Quadruplicamento Rho Parabiago e raccordo Y, relativo al potenziamento della linea ferroviaria Rho-Arona, tratta Rho-Gallarate. Aggiornamento VIA.

Riscontro richiesta integrazioni Commissione Tecnica VIA/VAS

Richiesta integrazioni Commissione Tecnica
VIA/VAS [ID_VIP 6028]

Figura – Alternativa Spostamento del Canale Derivatore Valle Olona - Tracciato su foto aerea con l’individuazione dei nuovi tratti e dei tratti in adeguamento di canali esistenti e l’attribuzione della tipologia di sezione (quadrata in verde l’area Natura 2000 “Bosco di Vanzago”)

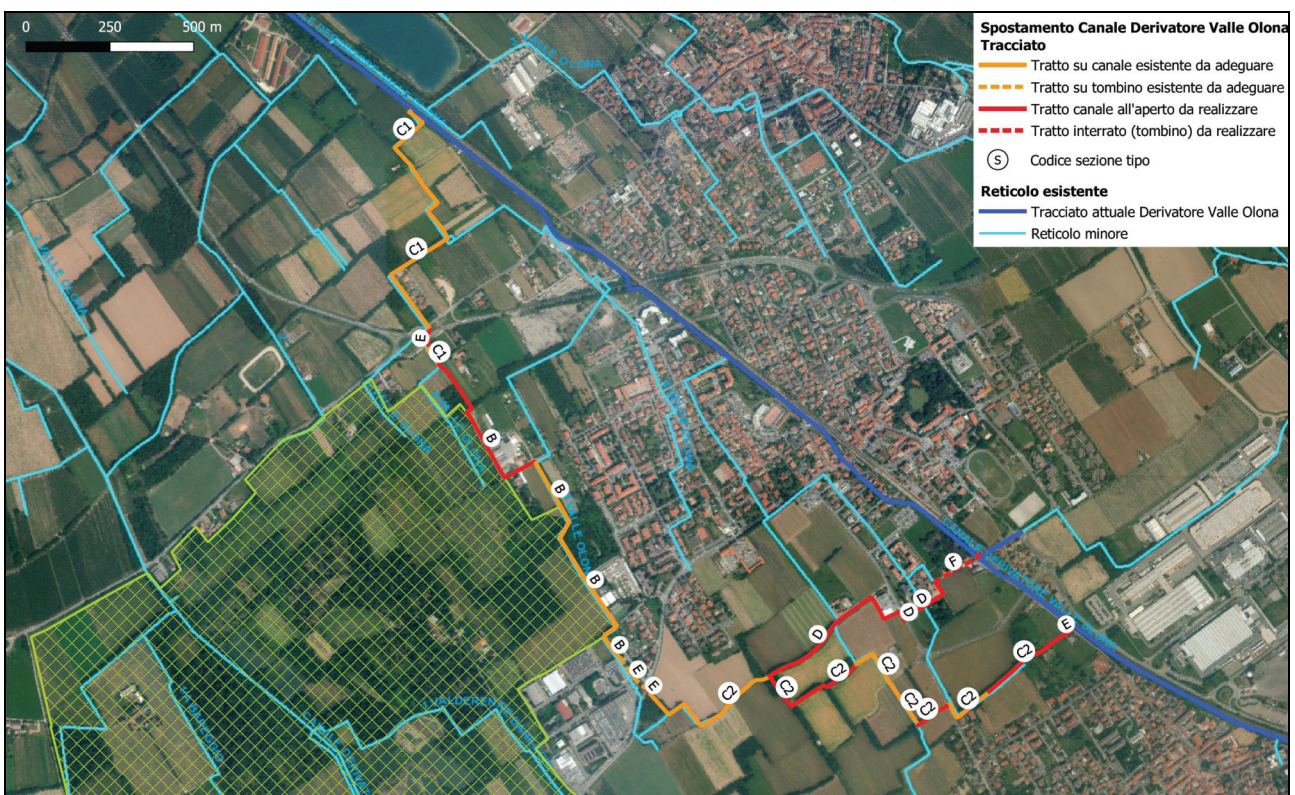
1.1 *Al fine di limitare gli impatti sull'agricoltura derivanti dagli interventi previsti in progetto sul derivatore Valle Olona e di conseguenza sulle colture dei circa 3600 ha irrigati e di efficientare gli interventi sul tracciato ferroviario semplificando le fasi e le operazioni di cantiere, si chiede di fornire l'analisi delle alternative progettuali, con i relativi impatti sulle tematiche ambientali.*

- a) *integrare il progetto con una alternativa progettuale, da valutare in accordo con le indicazioni del Consorzio di Bonifica Villoresi, che preveda la realizzazione di un by-pass del canale derivatore Valle Olona che, originandosi in Comune di Pogliano Milanese (a nord della SP 229) si sposti verso ovest in territorio di Vanzago, per poi riconnettersi al tracciato attuale del canale prima dell'abitato di Pregnana Milanese, in maniera tale da salvaguardare le utenze irrigue di valle e garantire la ricucitura del tessuto agricolo sotteso nel tratto a nord;*

- b) *in particolare, analizzare la possibilità dello spostamento del canale deviatore Parabiago/Valle Olona in adiacenza o modifica di reti irrigue esistenti, in cui il vettore irriguo possa svilupparsi esternamente ai centri abitati; tale soluzione garantirebbe la funzionalità idraulica del sistema irriguo, favorendo la distribuzione di servizi ecosistemici nel territorio rurale adiacente ai centri abitati e inserito all'interno del Parco Agricolo Sud Milano, e consentirebbe anche di realizzare l'opera ferroviaria con una cantierizzazione decisamente più agevole ed economica, potendo utilizzare in un'area densamente costruita il sedime del canale derivatore Parabiago quale pista di cantiere;*

In ottemperanza alla richiesta di cui sopra, sono state valutate differenti scelte di tracciato alternative, si è optato per la soluzione della deviazione del Canale derivatore "Parabiago/Valle Olona", trasmessa dal Consorzio di bonifica Est Ticino Villoresi (ETVilloresi) che comporta la minor interferenza possibile con il comparto agricolo servito, con l'obiettivo principale di salvaguardare le utenze agricole.

La deviazione ha origine nel comune di Pogliano Milanese, a circa 1,3 km dalla diramazione del Derivatore Arluno Bareggio, dove si distacca dall'attuale tracciato e, attestandosi per lo più su segmenti del reticolo esistente, si allontana in direzione sud ovest dalla linea ferroviaria, per inserirsi nella striscia di territorio a vocazione agricola che separa l'abitato dal Bosco di Vanzago. Superato il Bosco di Vanzago, dal canale secondario, si distacca un ramo terziario che va ad innestarsi sull'attuale tracciato in corrispondenza di via

La deviazione ha uno sviluppo lineare complessivo di circa 5.020 m (4.140 m canale secondario, 880 m canale terziario); di questi più della metà (circa 2.750 m) è riferibile all’adeguamento di canali esistenti. Lo sviluppo complessivo dei tratti interrati (tombini) è di circa 450 m.

Figura 1 – Confronto degli ingombri delle opere PD2013/PD2021 – Planimetria

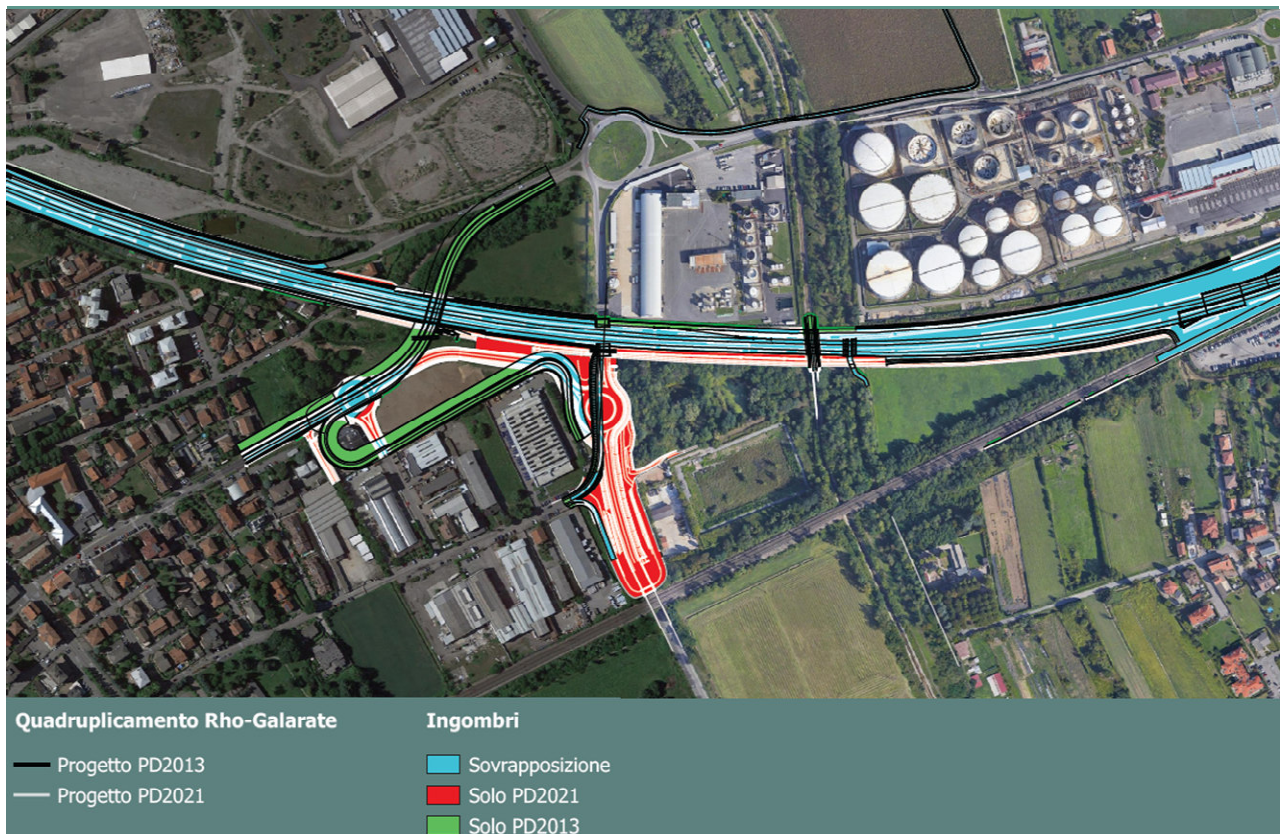
3.1 *In relazione alle modifiche progettuali con ricadute puntuali, si chiede di fornire dettagli e integrazioni in merito all'effetto sulla componente biodiversità che nello SIA è stato ritenuto analogo a quello valutato per il progetto approvato nel 2013. Si chiede di specificare, a tal proposito, anche le misure di mitigazione e/o i monitoraggi aggiuntivi a quelli già definiti.*

Un primo confronto indicativo dell'entità della variazione dell'occupazione di suolo¹ tra il progetto 2013 e 2021, ci viene dato dalle due seguenti tabelle (Tabella 1 e Tabella 2) , ottenute mediante elaborazione GIS, intersecando le superfici di ingombro delle due configurazioni progettuali (vedi Figura 1).

La tabella in alto, che riporta le superfici di ingombro delle opere, evidenzia, con il PD2021, un incremento limitato dell'occupazione di suolo pari a poco più di un ettaro e mezzo.
